平成28年(コ)第23号事件

伊方原発稼働差止仮処分命令申立事件

## 準備書面(4) (地すべり、液状化) 再反論

【図1】地質断面図の例 (X-X' 断面)

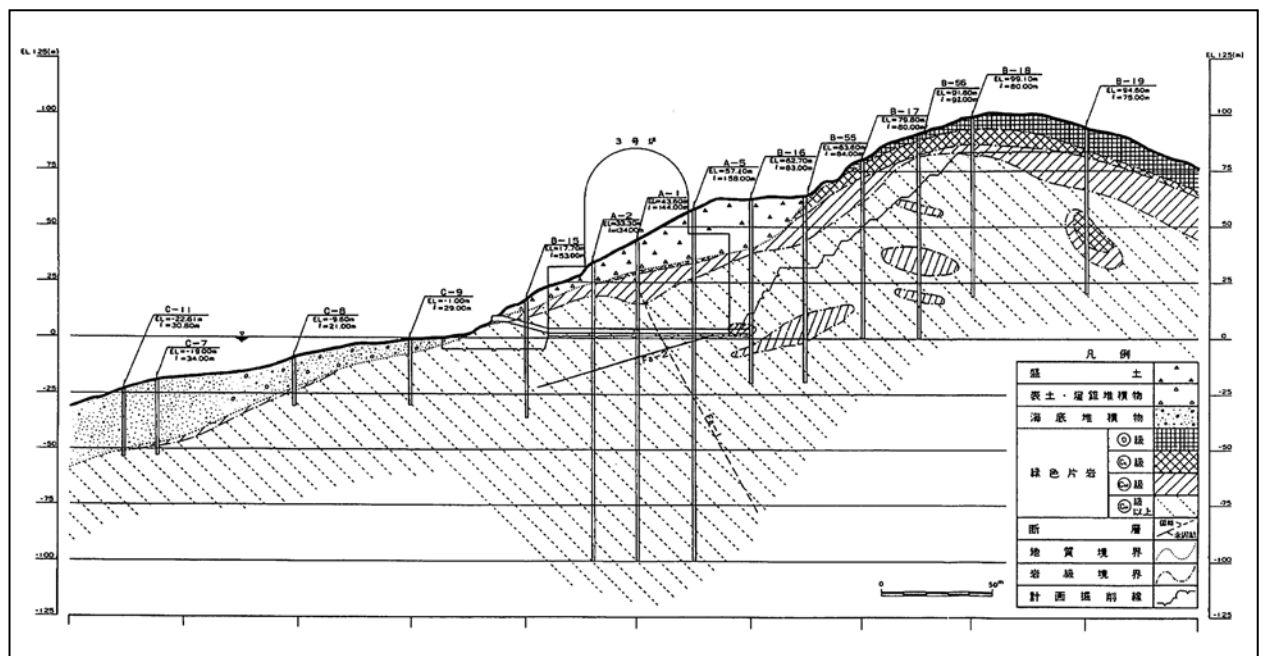
- (3) 債務者の準備書面(4)の図5「地質断面図の例(X-X'断面)」(【図1】)には、CM級部分がレンズ状に描かれている。同図は、「伊方発電所原子炉設置変更許可申請書本文及び添付資料(3号炉完本)(平成22年5月現在)」(乙20号証)の第3.4.20図「地質鉛直断面図(X-X')」(【図2】)に基づいて作られたものと考えられるが、同第3.4.15図「地質水平断面図」(【図3】)では、これらのレンズ状部は一定のオリエンテーションを示している。

これらが、上記第2の2で述べた岩相上の特徴を示す層であるとすれば、このレンズ状体は、膨縮しながら、緑色片岩の片理に平行に連続していると予想される。この層が脆弱面、すなわち、すべり面となる可能性があるため、詳細なコア観察・記載が必要である。それにもかかわらず、債務者は、そのようなコア観察や記載を行っていない。

【図4】敷地近傍の地質構造（断面図）

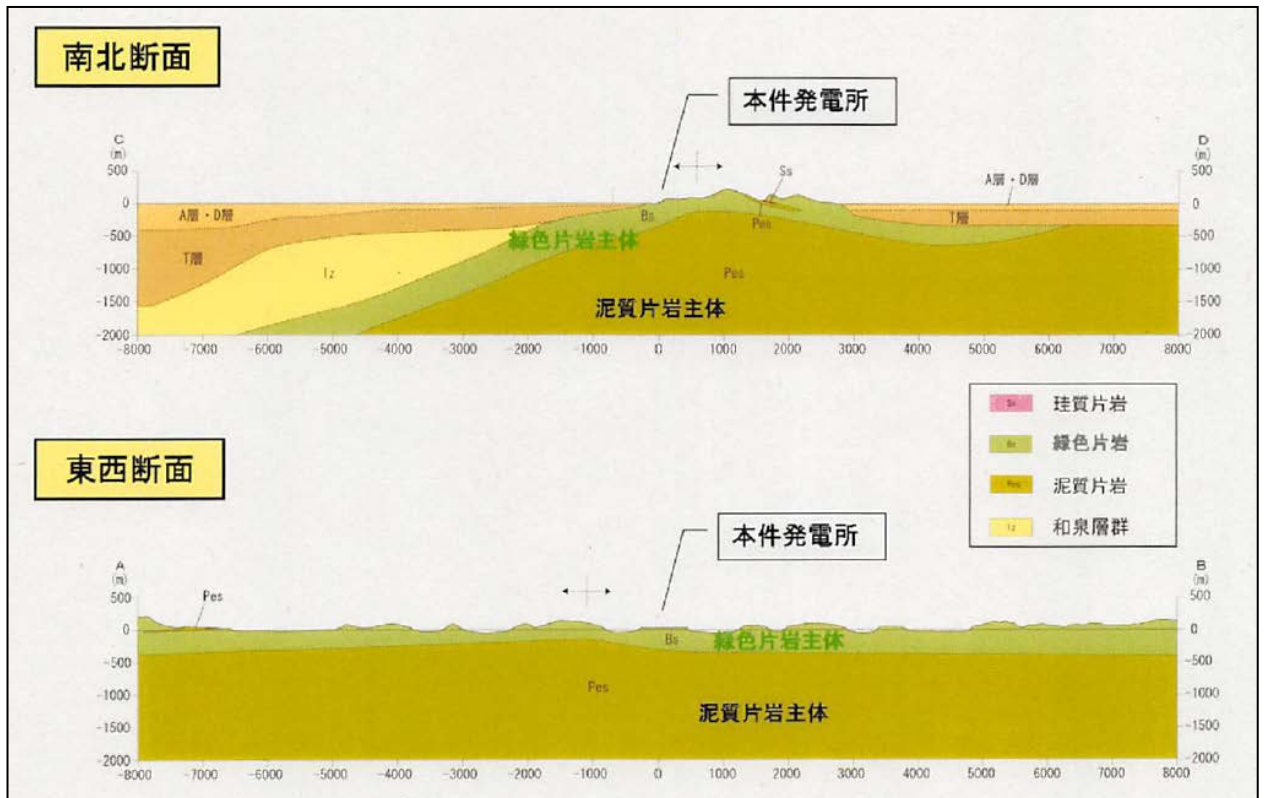
(1) 債務者が松山地裁本訴で提出した準備書面(5)(甲B194号証)の図3「敷地近傍の地質構造(断面図)」(【図4】、以下「本件断面図」という。)は、債務者が、従来の資料に加え、平成22～24年に新たに行った深部ボーリング調査の結果を踏まえて作成したものである。

本件断面図において、緑色片岩層(約470メートル)の下位は、主として泥質片岩層とされている。これは、四国西部の三波川変成岩層に共通の地質構造である。

ここで、緑色片岩層と下位の泥質片岩層の境界部分及び泥質片岩層内部の構造が問題となる。

上位の緑色片岩層は、上述（上記第2の2）のとおり、玄武岩－チャート－泥質堆積層のセットが何枚もはぎ取られて付加したものである。一方、泥質片岩層は、海溝で沈み込む海洋プレートの上面に堆積した泥砂層が海溝で陸側に付加したものである。これらの堆積物付加体も同じように偏圧を受けて著しく片状化，鱗片状化をしている。特に，泥質片岩は鱗片状化が強く，片岩層中では最も脆弱な層であることが多い。

そのため，伊方原発の敷地地盤の下部には，物性の異なる緑色片岩層と泥質片岩層との境界及び泥質片岩層中の無数の脆弱層が存在すると考えなければならない。

それにもかかわらず、債務者は、敷地地盤の下部に存在すると考えられる脆弱層について、何ら検討を行っていない。

【図5】 評価対象斜面及び評価対象断面位置図 一部加筆

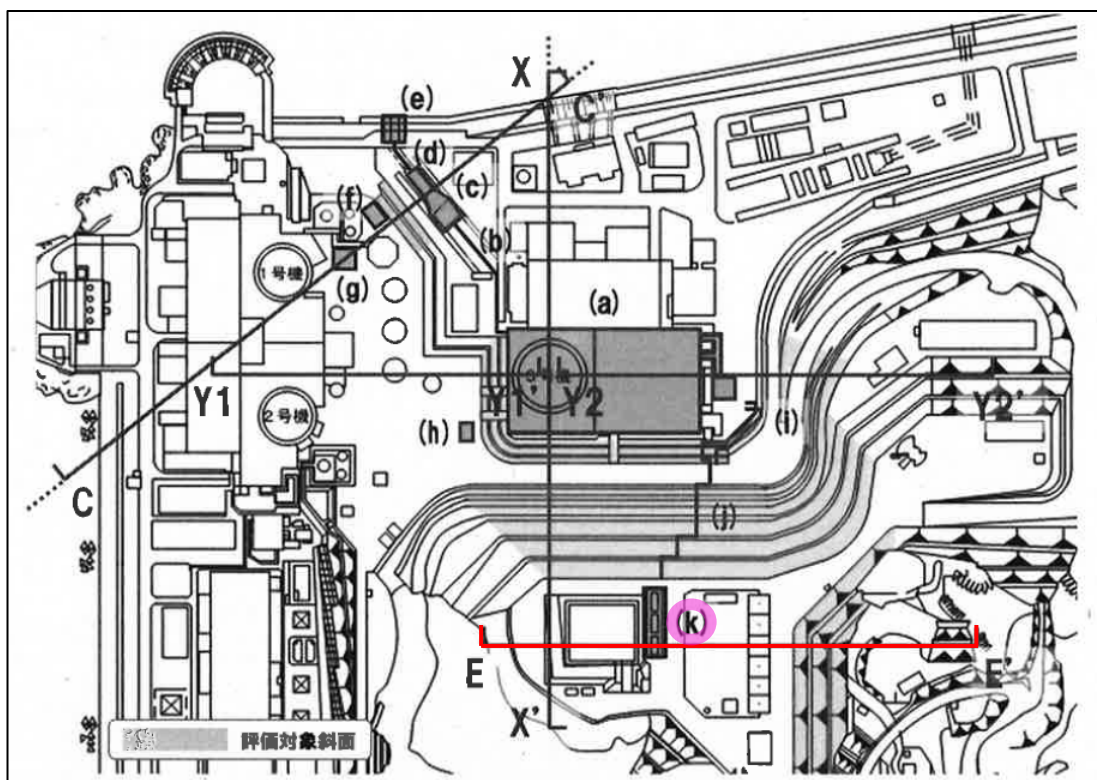
債務者は、伊方原発3号機の周辺斜面の安定性について、「解析モデルを作成し、基準地震動 $S_s$ を用いた解析を行うことにより」評価したと述べ、その解析モデルの作成にあたって、【図5】の「E-E'断面については、斜面の高さ（約30m）に対して、重油タンク（注；図5の（k））と東側斜面の法尻との離隔距離（約90m）が十分に確保できて」いるために、「詳細な解析評価の必要性はないと判断し」、解析モデルすら作成していない（準備書面（4），15～16頁）。

しかし、債権者らが準備書面（4）において述べたように、「地すべりの移動現象は、自然的誘因や斜面勾配等の地形的要因、さらには地質時代や岩相などの地質的要因が複雑に関係しており、未だ完全なメカニズムの解明には至って」いないのであるから、斜面の高さに対し法尻からどれ程の離隔距離があれば、地すべりにより崩れてきた土塊が到達しないかなどということは、

また、重油タンクの東側斜面において地すべりが発生した場合に、土塊の全部又は一部が北西方向に移動し、斜面を流れ落ち、その下にある本件3号機原子炉建屋に衝突する可能性も否定できない。加えて、重油タンクの東側斜面上に設置された鉄塔が倒壊し、これが土砂により運ばれる危険性も指摘できる。

それにもかかわらず、債務者は、単に重油タンクと法尻との離隔距離のみをもって解析モデルすら作成しなかったのであり、詳細な調査を怠っていることは明白である。

図 I

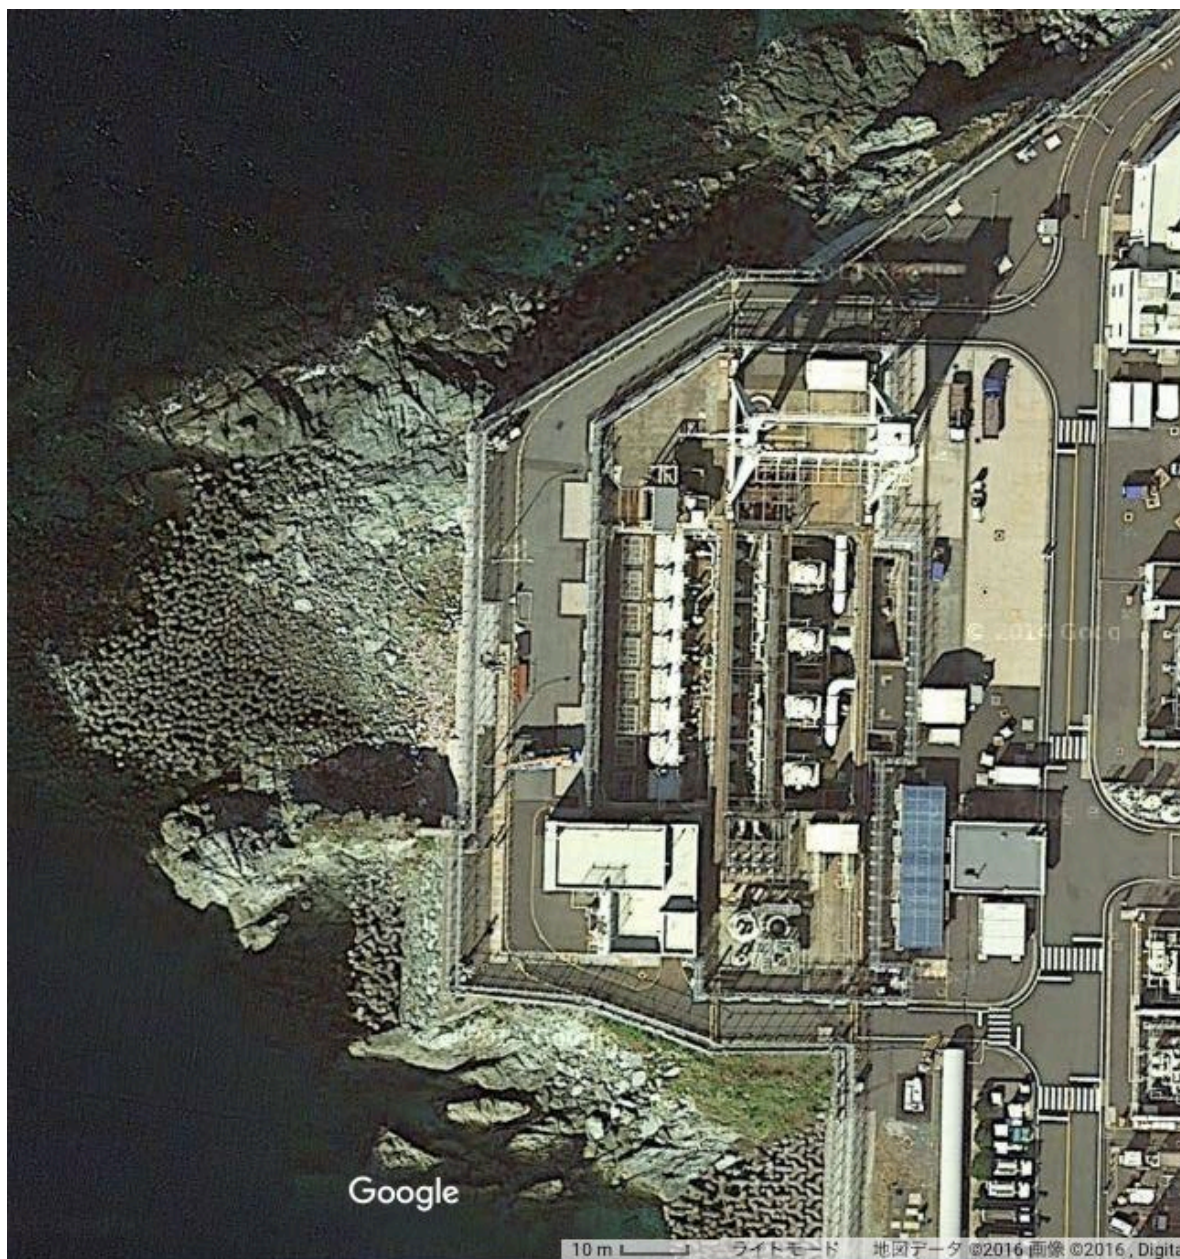
これに関連して、伊方原発の敷地周辺には、南北圧縮による緩やかな背斜構造に伴う軸面破断（別紙図Ⅱの②）及び東西伸長による破断面（別紙図Ⅱの①）が存在しており、前者はほぼ東西方向で垂直、後者はほぼ南北方向で垂直である。これらは、原発敷地周辺の海岸で一般的に観察できる（別紙図Ⅰ及び図Ⅱ）。また、佐田岬半島の海岸すれすれに中央構造線が走っていることが最近指摘されており、これが活断層であるかどうかは今後の問題であるが、一般的に、この方向に平行な断裂が卓越する（別紙図Ⅱの③）。

これらの破断面（節理面ないし軸面劈開及び断層）が、伊方原発の敷地においても当然確認されたはずである。これらの破断面は、水の浸透を促進し、緑色片岩層の脆弱層（ハイアロクラスタイト由来の強片理層）へ水を運ぶことによって風化を促進し、すべり面の成長を準備する可能性があることから、節理ないし破断面が深さ方向及び側方へどう連続しどう変化するかといった、節理周辺の岩相変化（変質）などの観察・記載が必要である。

それにもかかわらず、債務者は、こうした観察・記載を行っていない。
